改善箇所説明図

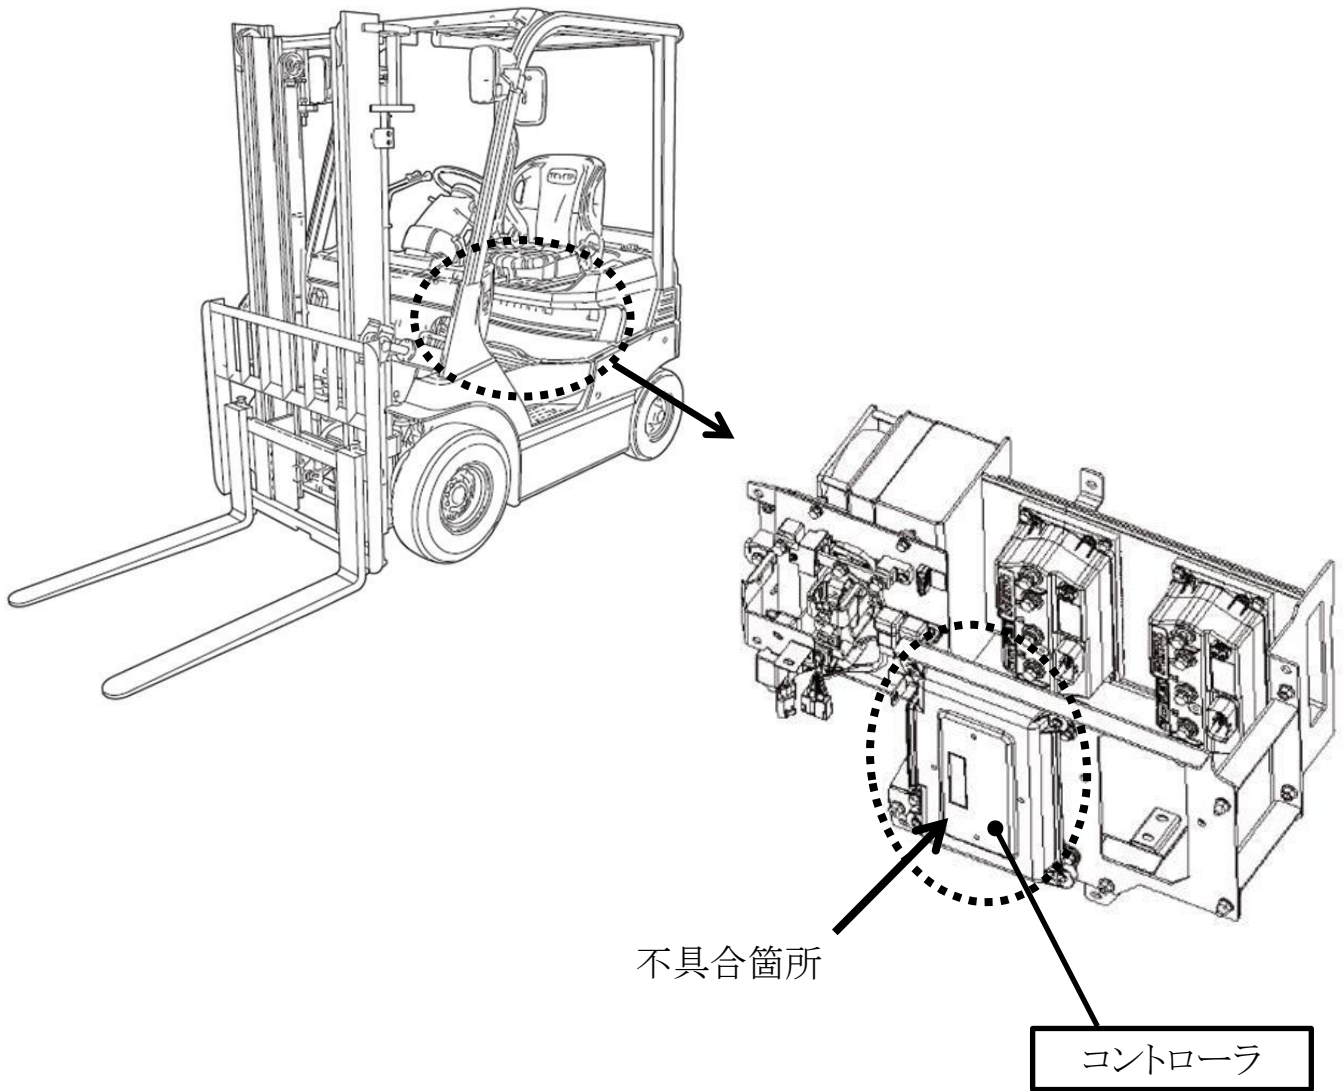
不具合の内容

フォークリフトの荷役及び操舵の油圧制御コントローラにおいて、油圧ポンプモータの回転制御プログラムが不適切なため、荷役レバーを微操作し、油圧ポンプモータが特定の回転数の範囲にあり、かつ、油圧が最大の状態から、すばやく荷役レバーを中立位置へ戻した直後に、一時的に操舵のパワーアシストに必要な油圧が不足することがある。そのため、この間にステアリング操作を行うと、一時的に操舵力が重くなるおそれがある。

改善の内容

全車両、コントローラの制御プログラムを対策プログラムに書き換える。
